改善箇所説明図

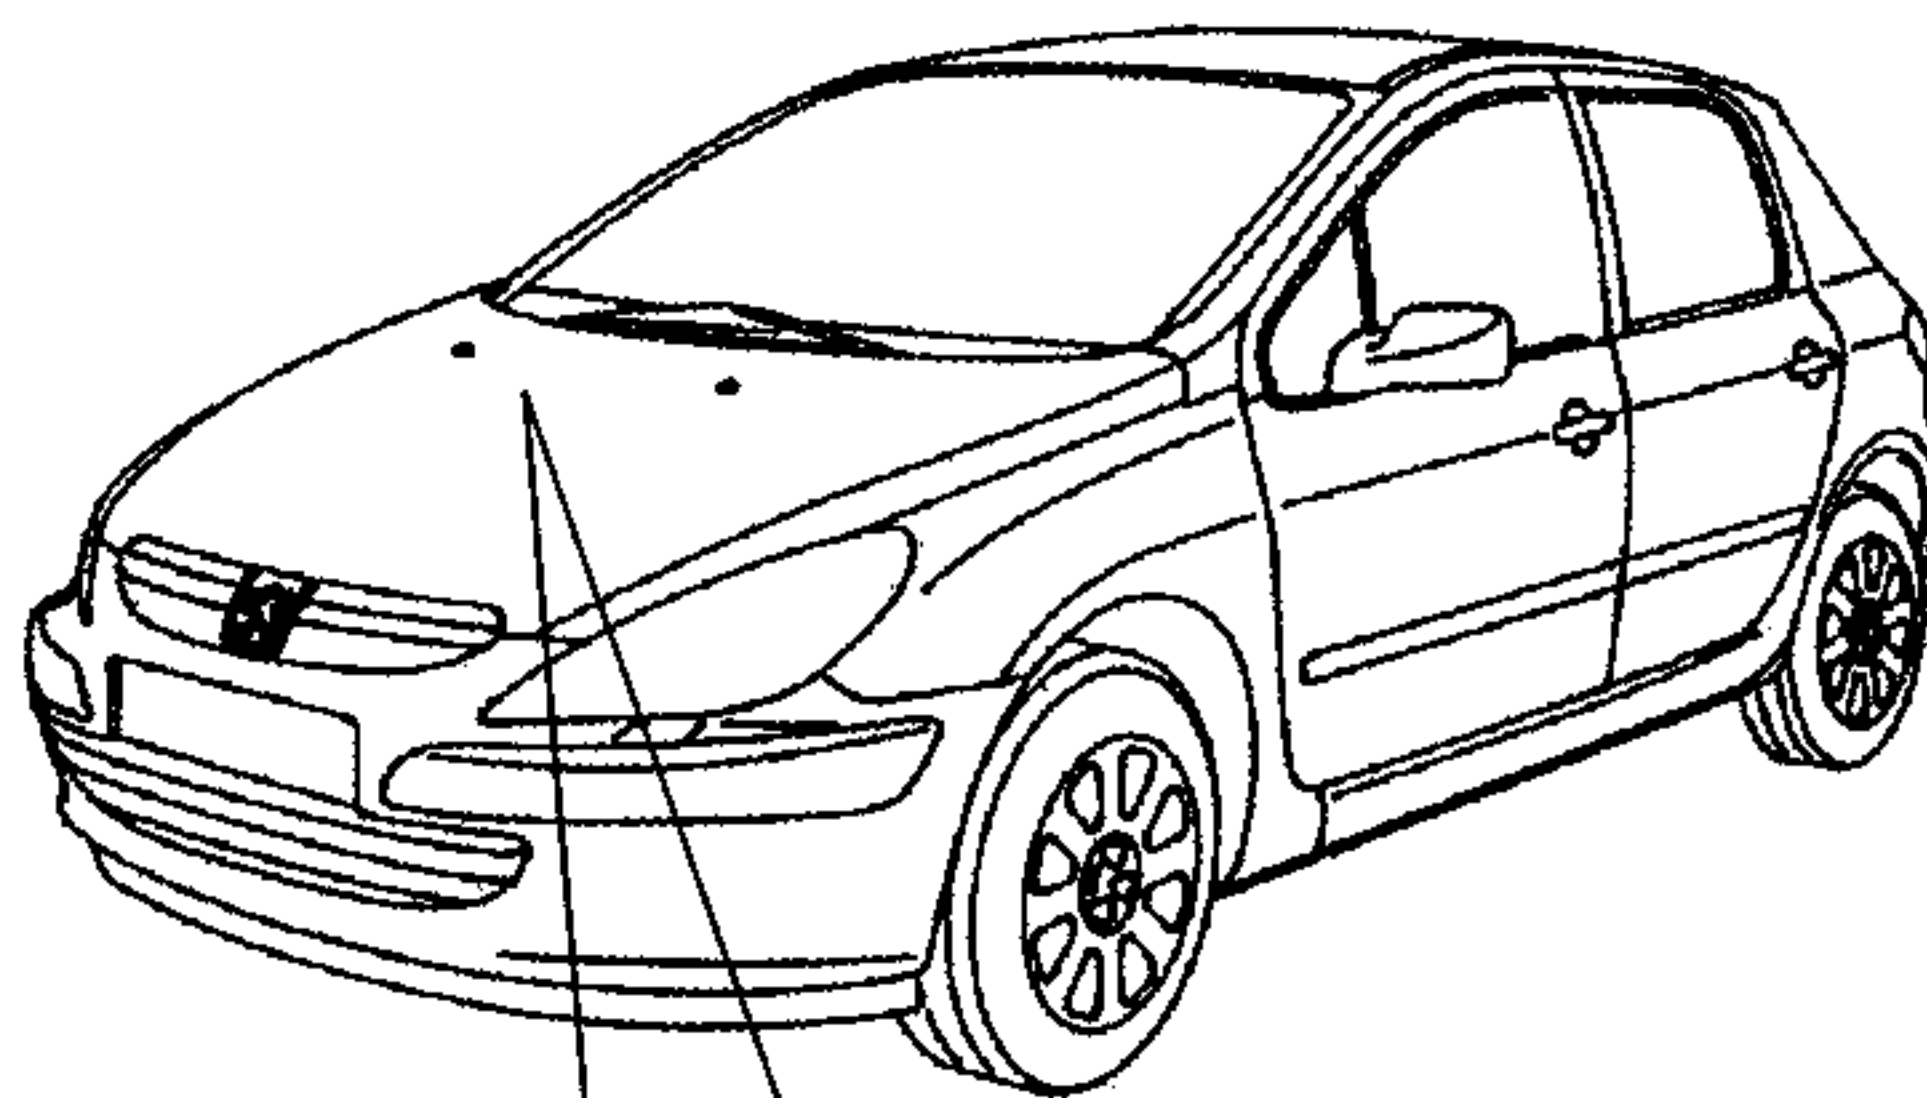
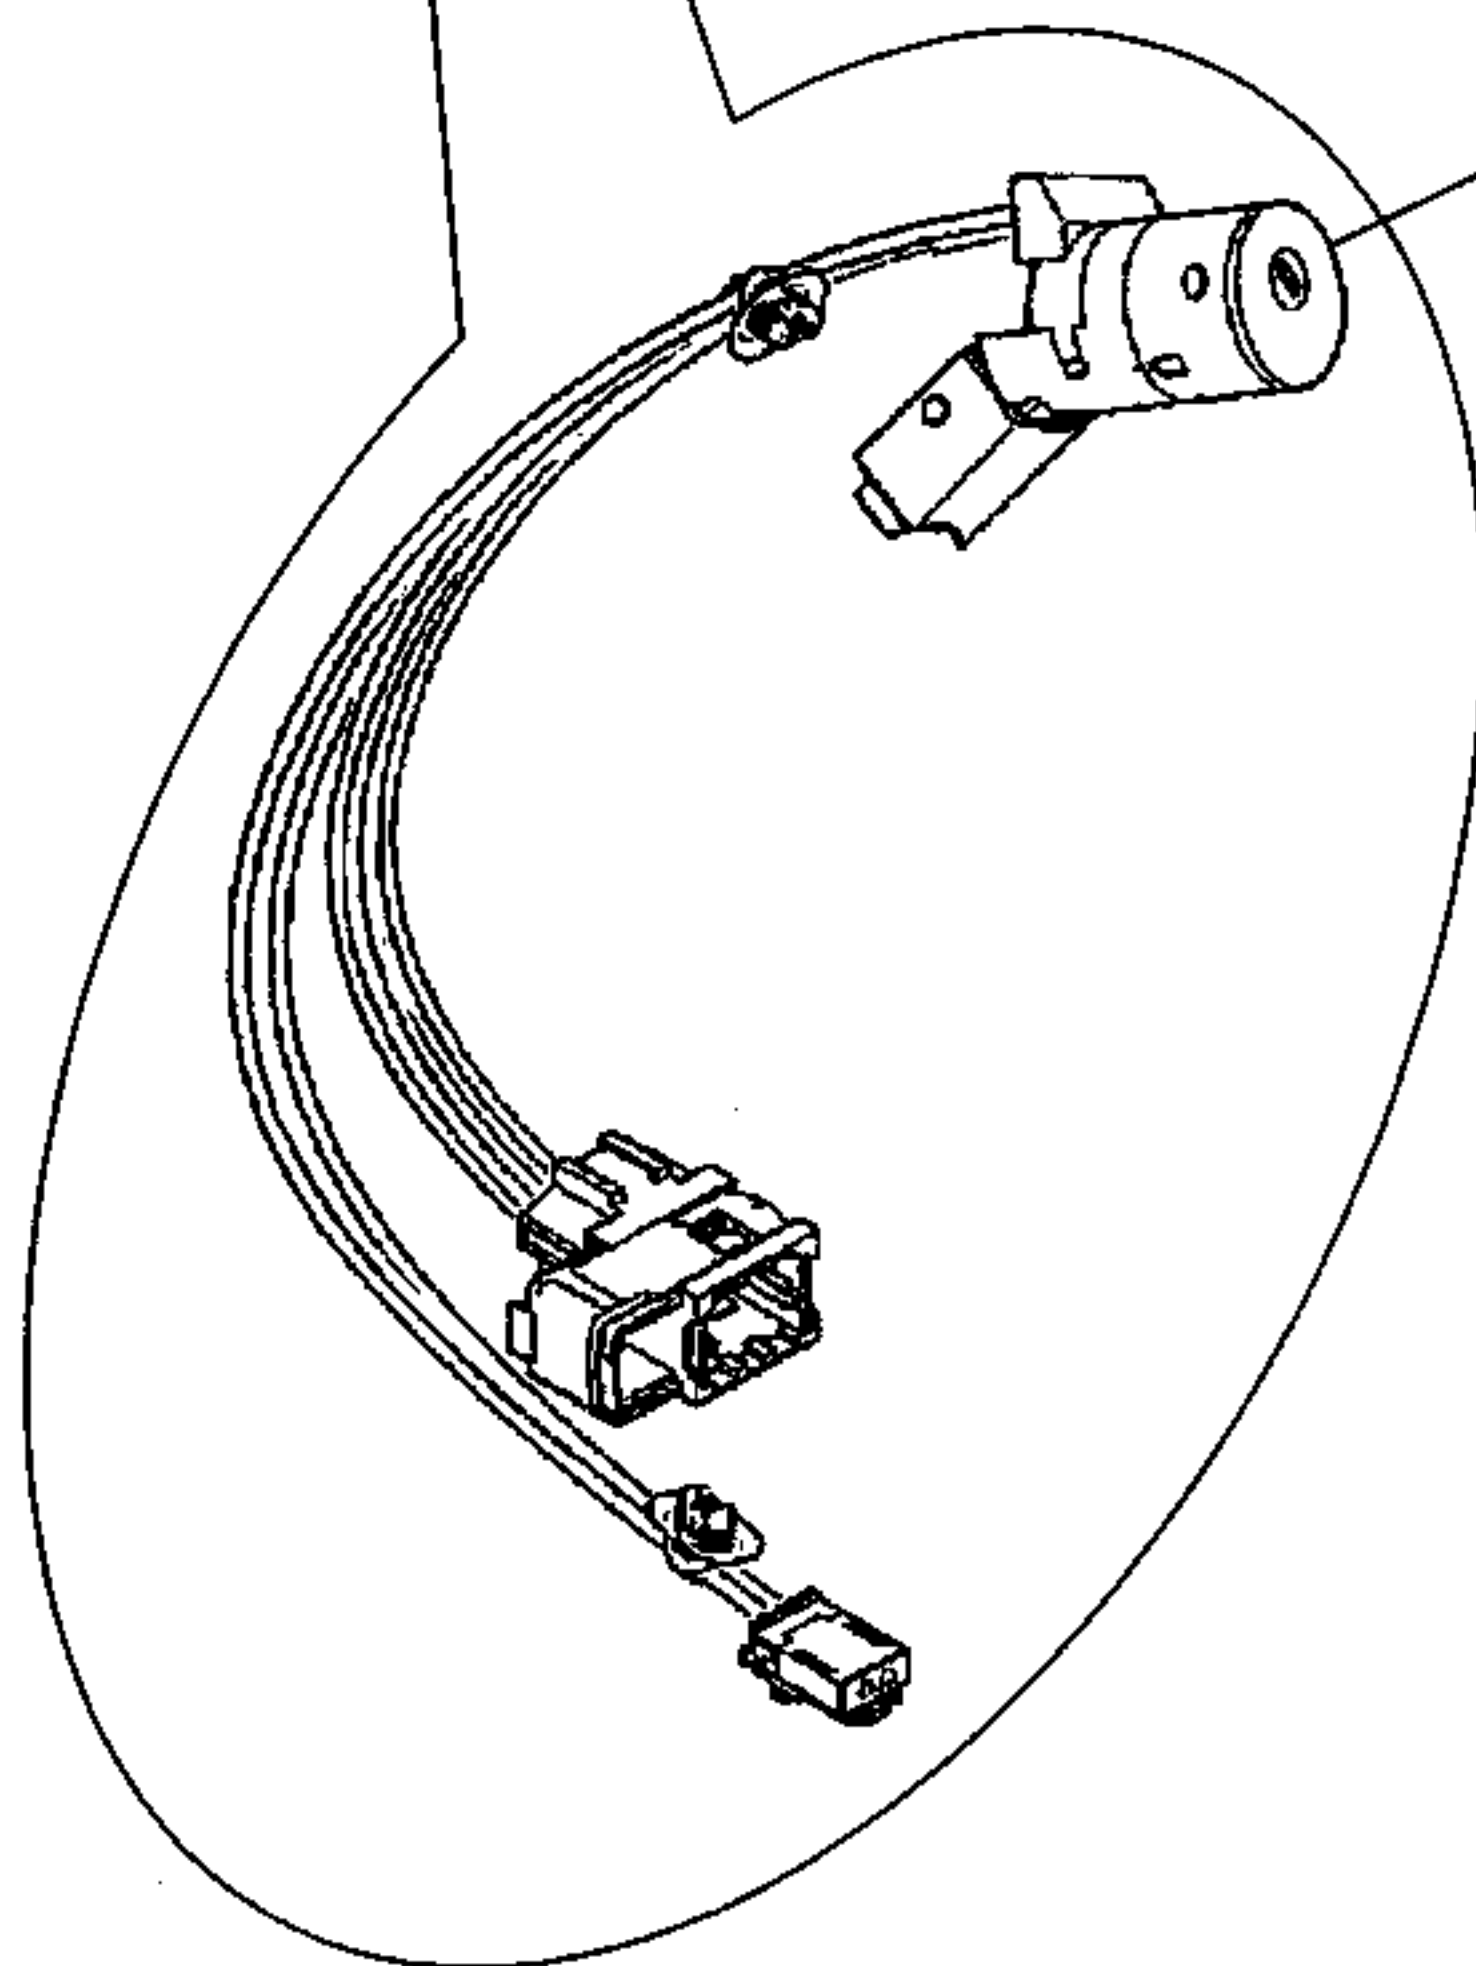
不具合発生箇所

始動装置において、イグニッションスイッチの寸法精度が不適切なため、キーシリンダ内部が円滑に回転せずに始動位置から十分に戻らないことがあり、スターターモータが回転し続けて当該モータが破損し、原動機の始動ができなくなり、最悪の場合、当該モータの電源線が発熱により焼損するおそれがある。

改善内容

全車両、イグニッションスイッチを対策品と交換する。
